改善箇所説明図

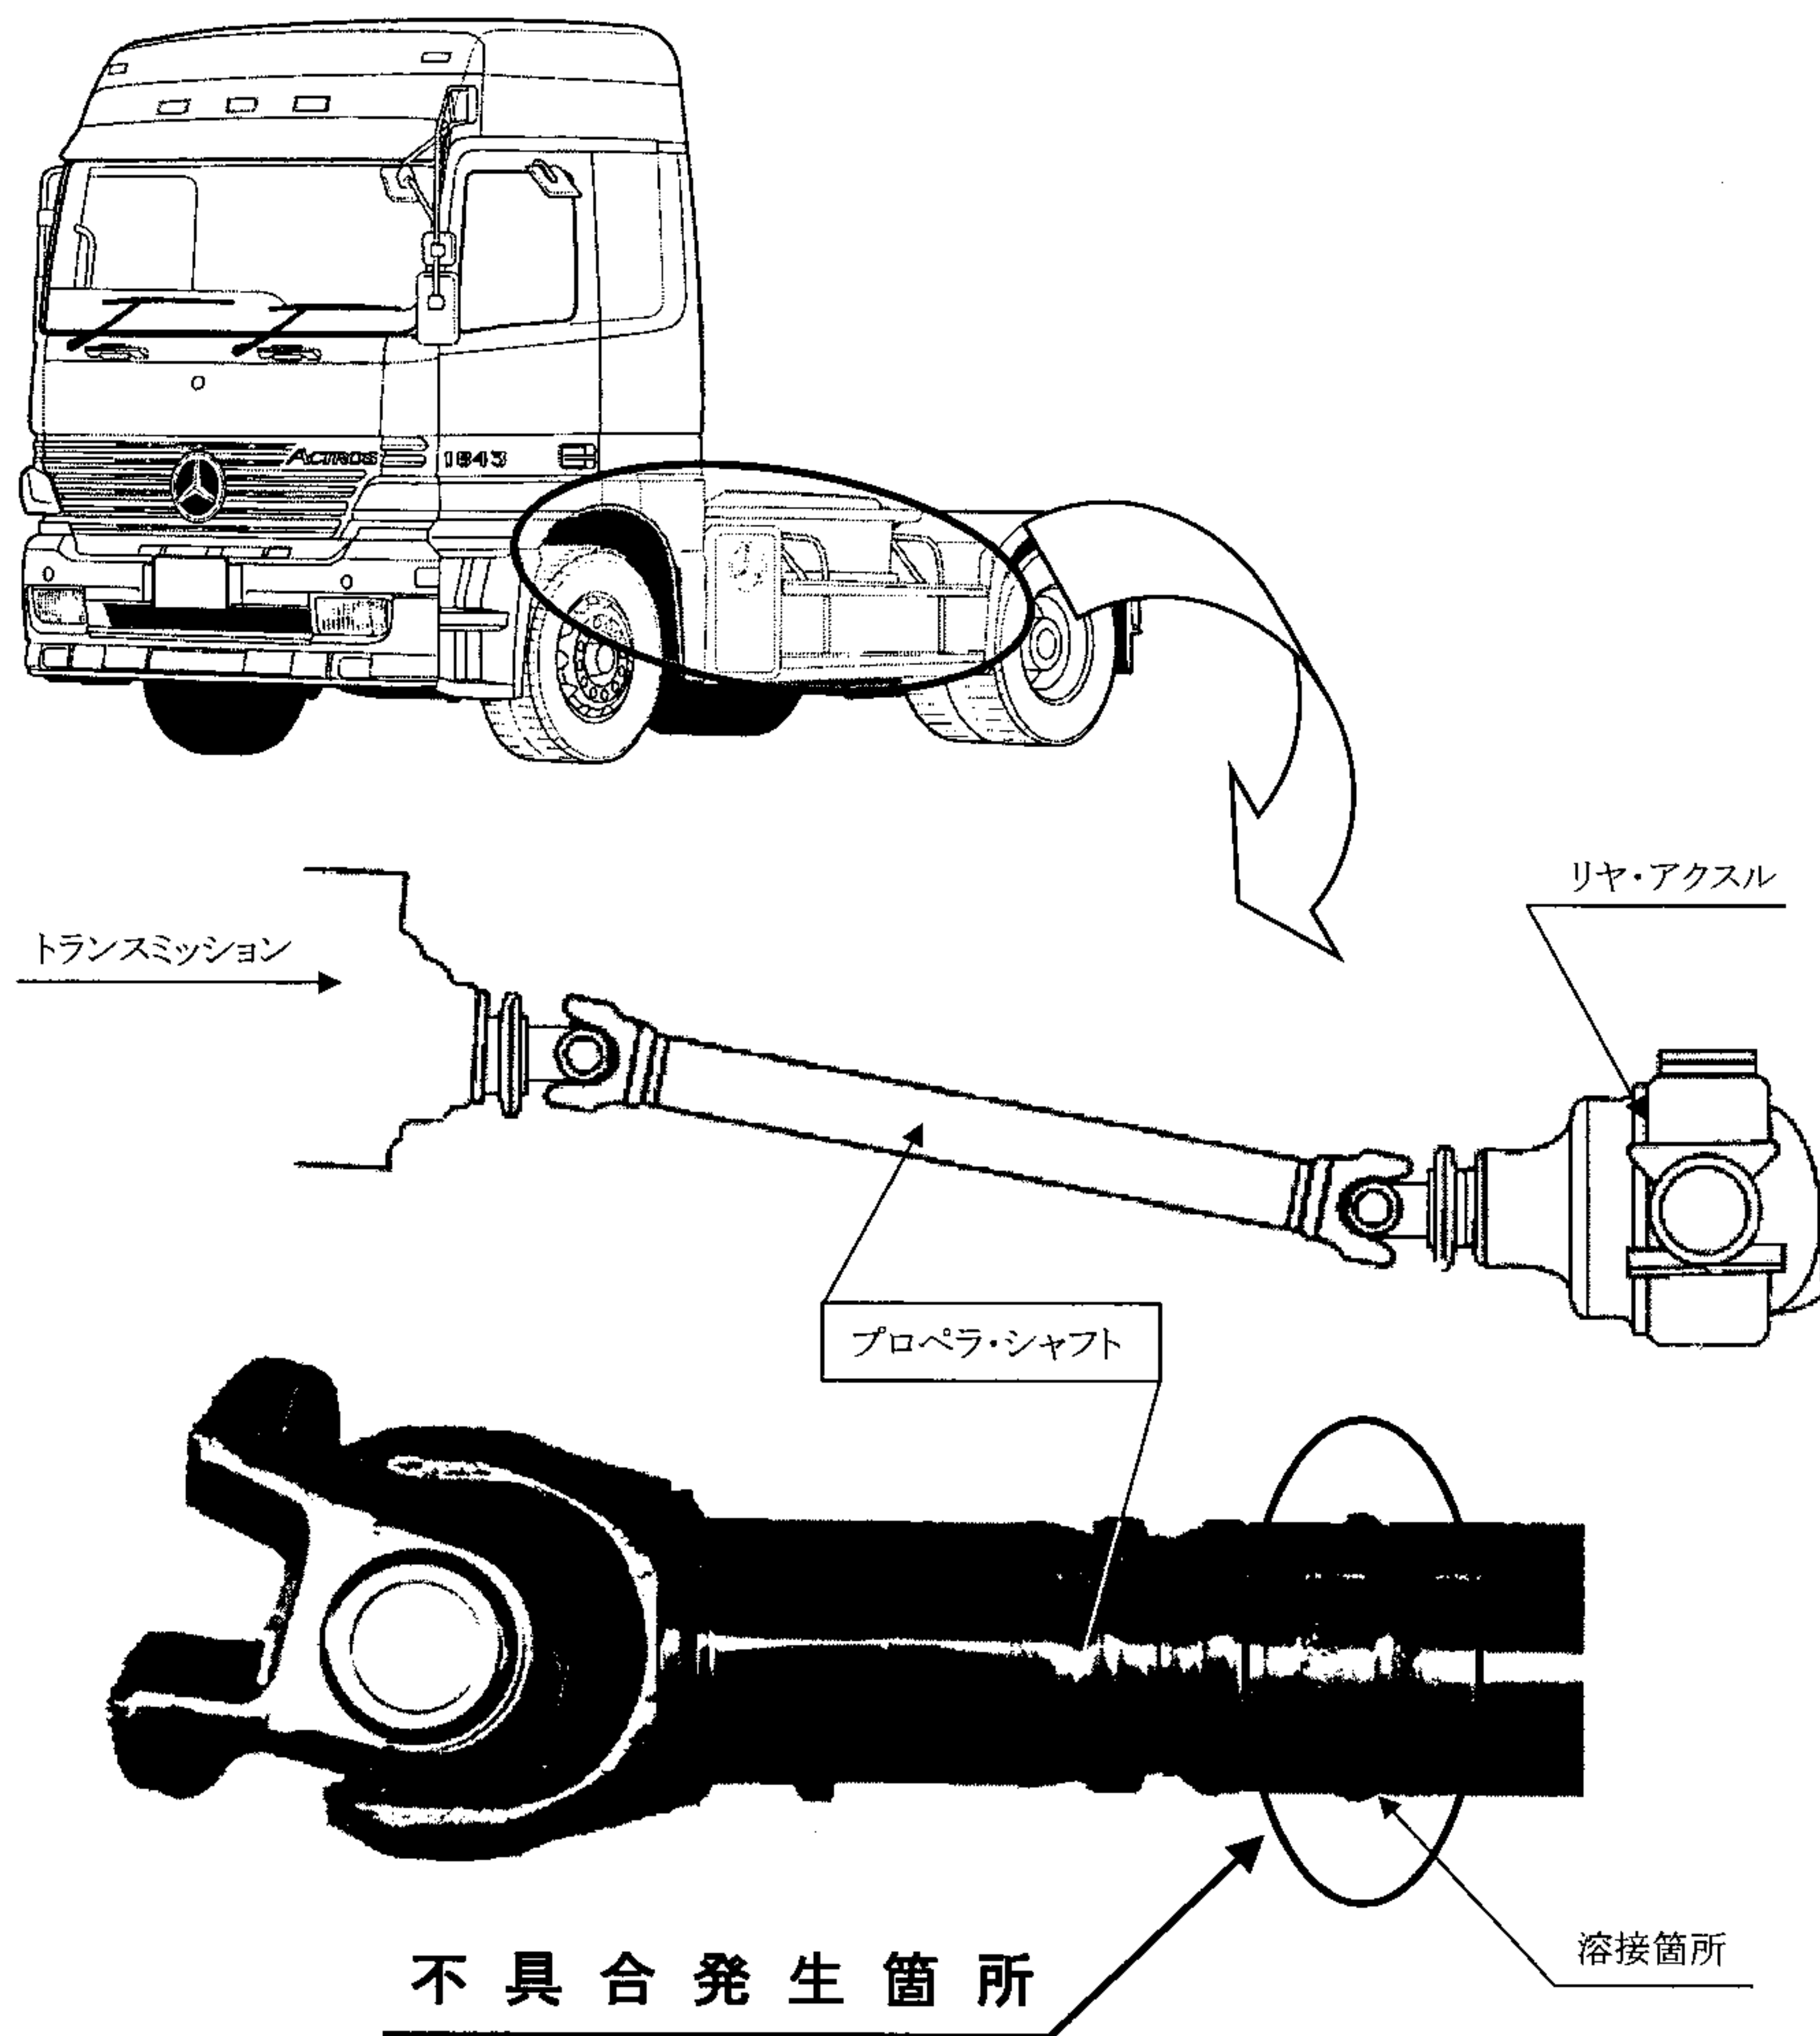
動力伝達装置において、プロペラ・シャフトの溶接部の加工処理が不適切なため、強度が不足しているものがあり、そのままの状態で使用を続けると、当該溶接箇所に亀裂が発生し、最悪の場合、プロペラ・シャフトが脱落して走行不能となるおそれがある。

全車両、プロペラ・シャフトを良品と交換する。
